## Précisions répondant aux exigences du comité mixte (17 Juillet 2020)

VILLE DE MONTRÉAL
ARRONDISSEMENT DE VILLE-MARIE

**PROJET**
Agrandissement et rénovation
PA Supermarché
Rue du Fort

**A00a**
Information
Sans échelle
7 août 2020

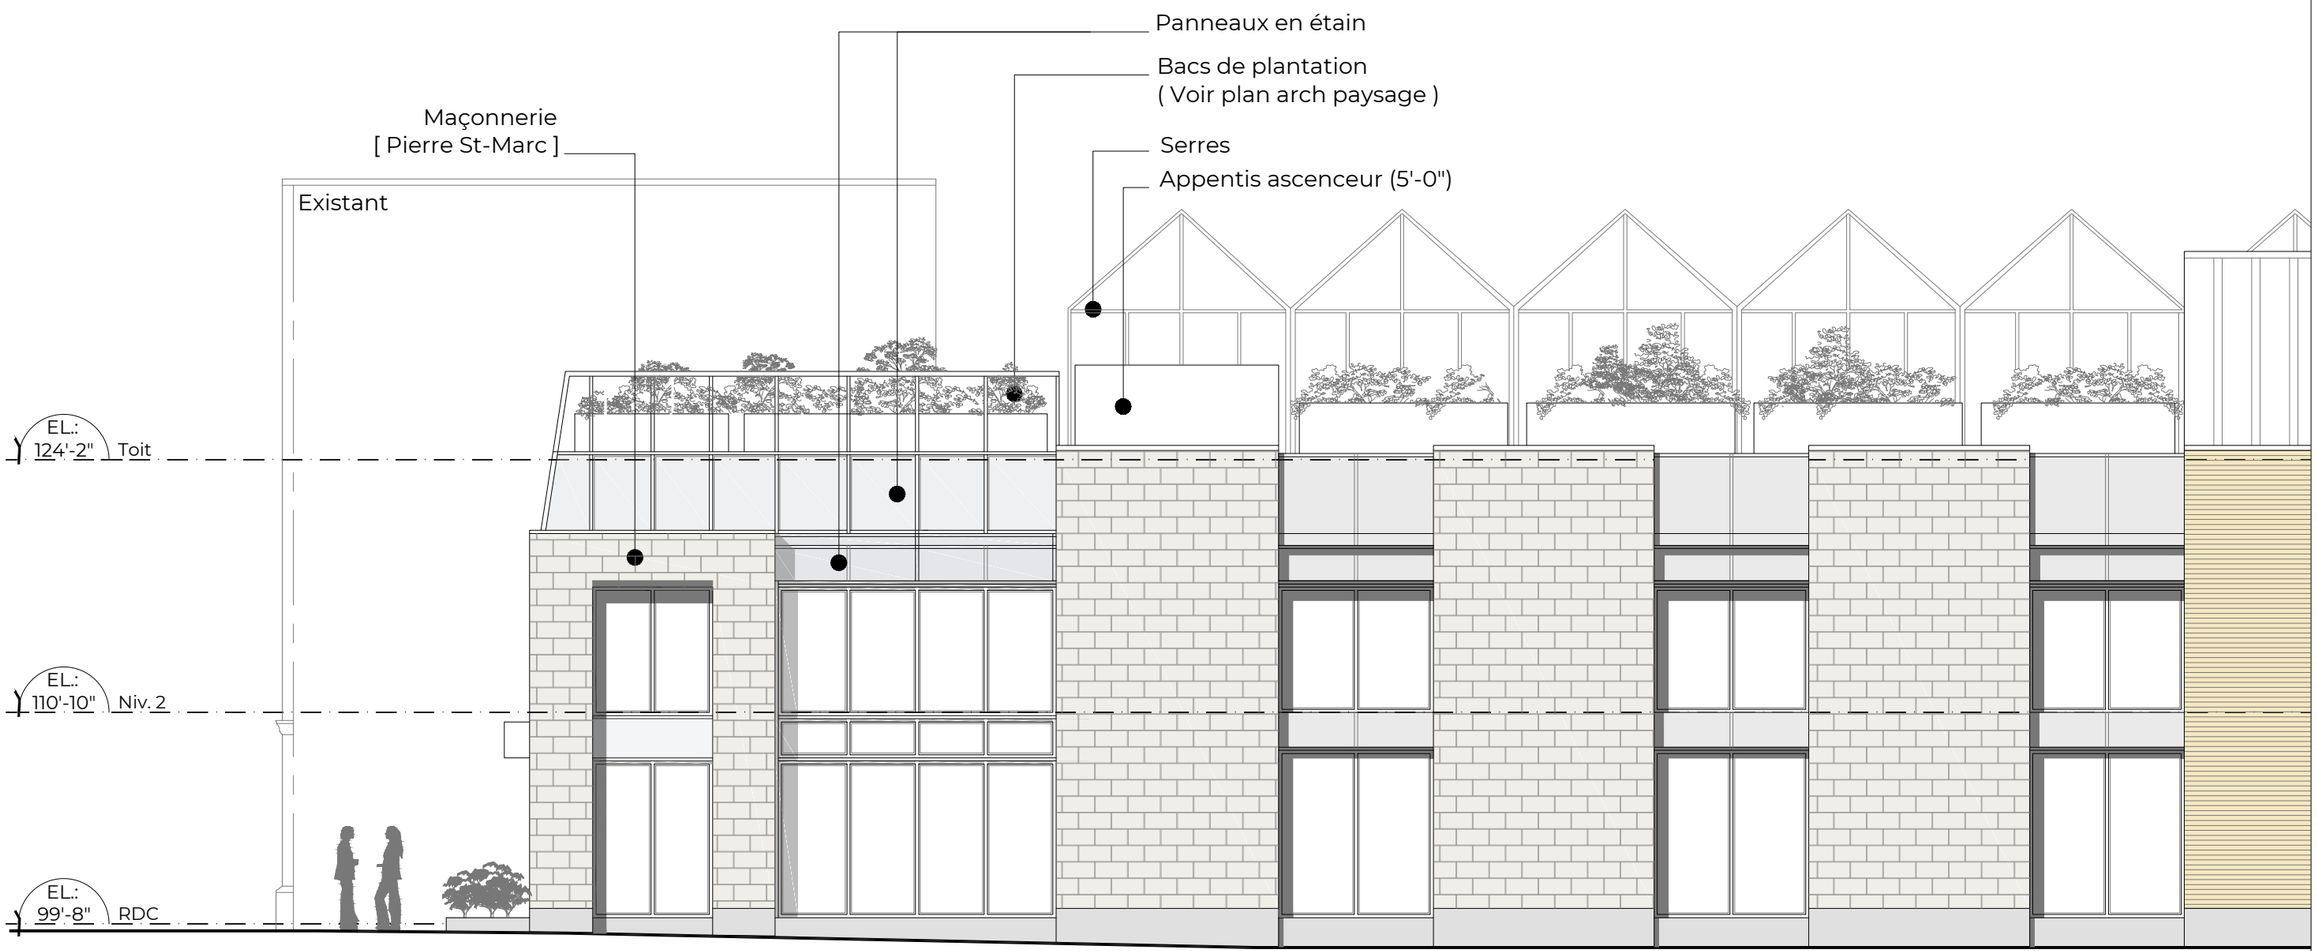
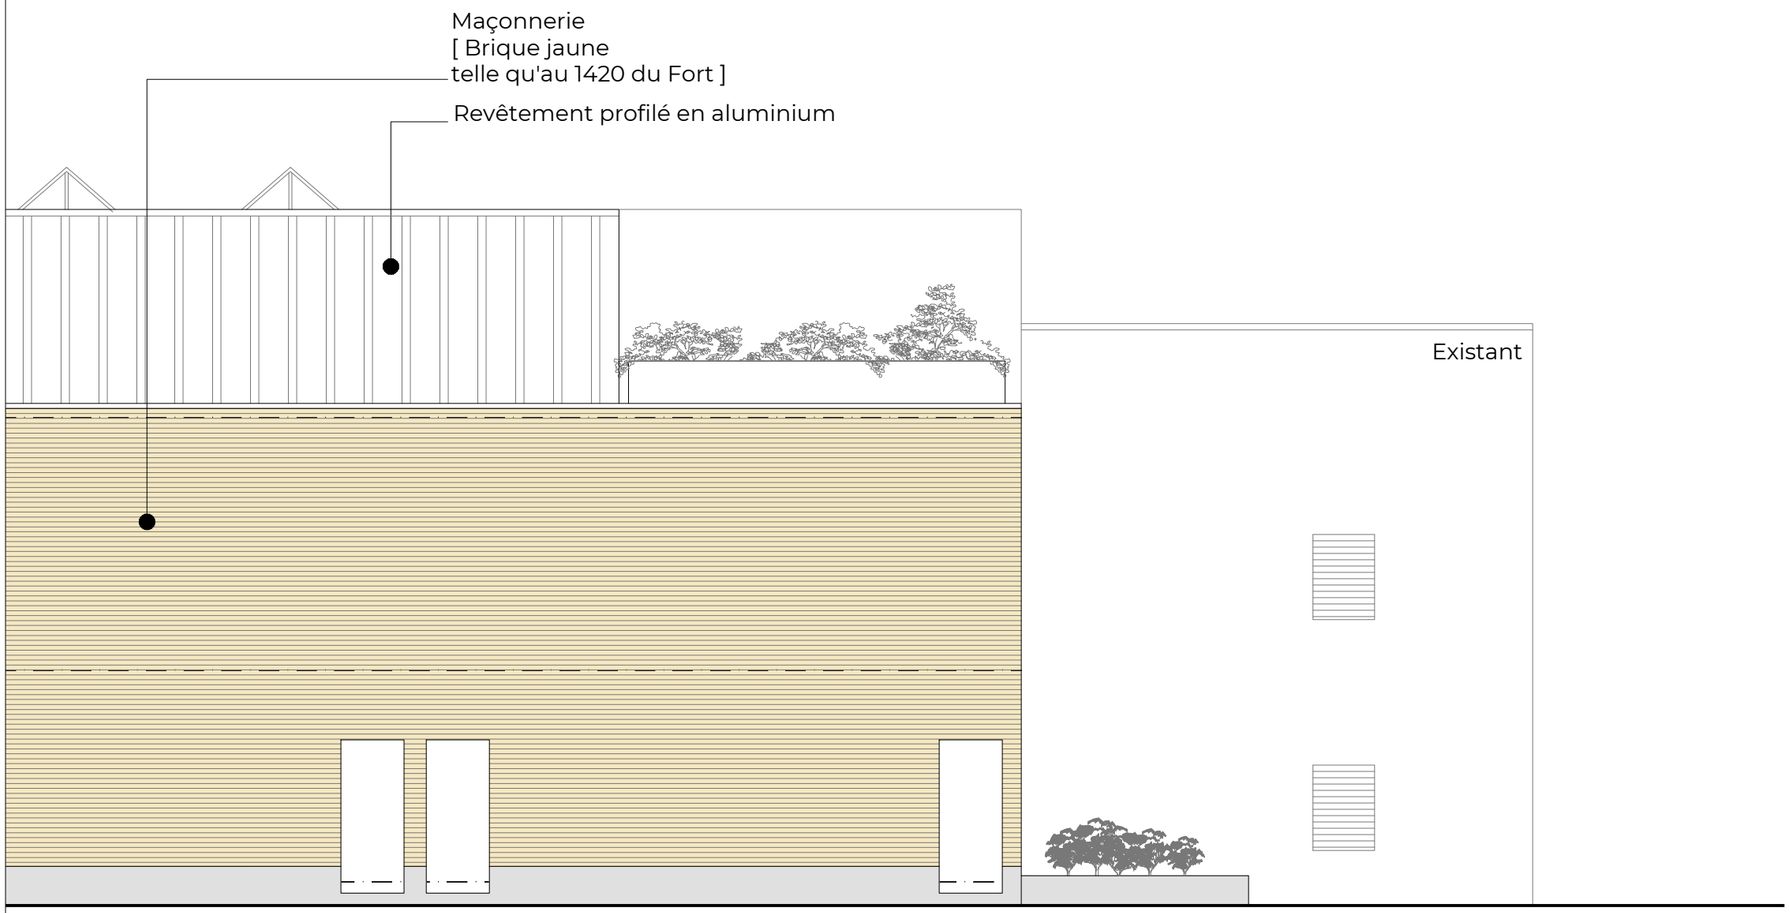
- *Prévoir un parement de pierre naturelle s'appareillant à celui de la maison victorienne au 1428 du Fort.*
- *Considérer aligner la tête de la maçonnerie de l'entrée avec celle du corps de bâtiment de la maison victorienne. Dans cette version l'alignement ne semble pas avoir de référence claire.*
- *Bonifier les alignements horizontaux des meneaux, qui semblaient davantage harmonieux dans la version précédente.*
- *La compréhension que les trois (ex)bâtiments abritent une seule unité commerciale pourrait être induite par des éléments plus subtils, liés par exemple à la signalisation, ou à un rappel aux marquises d'entrée et de sortie de l'épicerie par exemple.*

**Voir Élévations A08-A10. Voir Perspective A20.**
Nous proposons un parement de pierre St-Marc, tel qu'au 1428 du Fort.
La corniche métallique fait référence à la corniche du 1428 du Fort, et sera de la même couleur que celle-ci.
Les deux meneaux horizontaux en façade s'alignent avec une nouvelle marquise signalant l'entrée au supermarché.
Cet alignement se poursuit jusqu'à la nouvelle marquise du 1420 du Fort.
